**RÉPONSES DES DISTRIBUTEURS  
À LA DEMANDE DE RENSEIGNEMENTS N° 1  
DE L'AHQ-ARQ**

DEMANDE DE RENSEIGNEMENTS N° 1 DE L'AHQ-ARQ À ÉNERGIR ET HQD (LES  
« DISTRIBUTEURS »)

**SOLUTION OPTIMALE AU MEILLEUR COÛT POUR LA SOCIÉTÉ**

**FIGURE R-8.1 :**  
**PROFILS HORAIRES FICTIFS AVEC ET SANS CONVERSION DES CLIENTS À LA BIÉNERGIE**

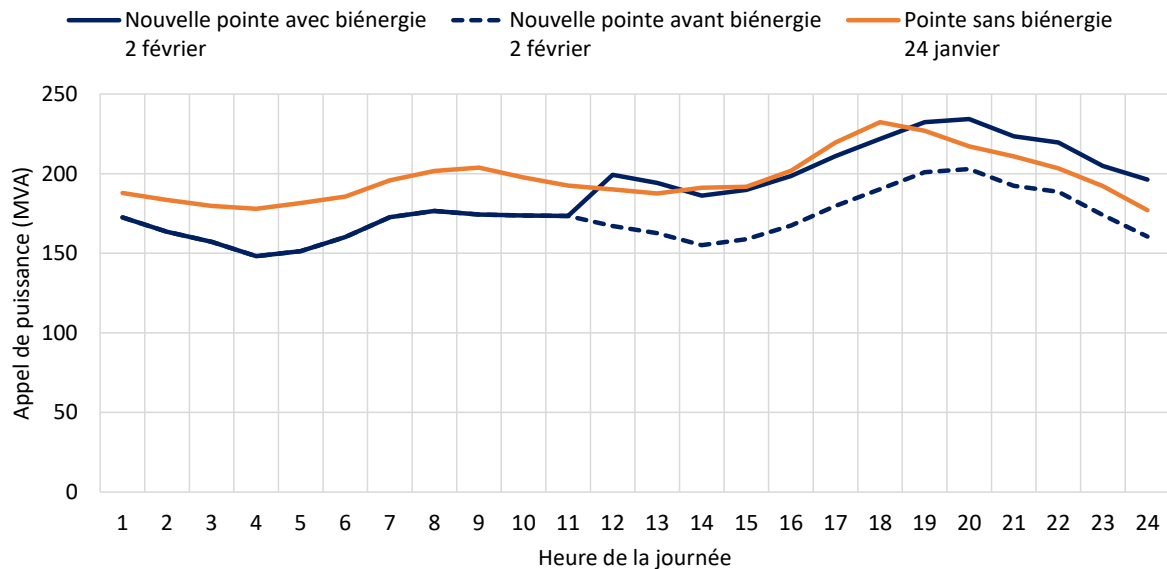
8.1 Veuillez fournir la liste des postes satellites dont il est question à la référence.

**8.2** Veuillez illustrer, à l’aide d’un exemple chiffré, le phénomène décrit à la référence pour l’un des postes satellites où celui-ci s’applique.

1 Le tableau R-8.1 présente la liste des postes pour lesquels la conversion des  
2 clients vers la biénergie pourrait entraîner une migration de la pointe vers des  
3 périodes où la température moyenne est supérieure ou égale à la température  
4 de permutation effective. Par ailleurs, les Distributeurs tiennent à apporter une  
5 correction à la dernière phrase du préambule. Le passage devrait se lire comme  
6 suit : « *Ce phénomène touche plus particulièrement quelques postes satellites*  
7 *situés dans la région de Montréal.* »

8 La figure R-8.1 illustre conceptuellement, pour un poste, le phénomène de  
9 déplacement de la pointe d’hiver. La courbe « *Pointe sans biénergie* » montre  
10 le profil de charge horaire le jour de la pointe avant l’ajout des conversions des

1 clients d’Énergir vers la biénergie. Une fois ajouté, l’impact des conversions  
 2 amène un déplacement de la journée de la pointe à une journée où la  
 3 température moyenne est plus élevée. Ce cas est représenté par la courbe  
 4 « *Nouvelle pointe avec biénergie* ». Quant à la courbe « *Nouvelle pointe avant*  
 5 *biénergie* », elle présente le profil horaire lors de la journée de pointe déplacée  
 6 sans la contribution de la biénergie.
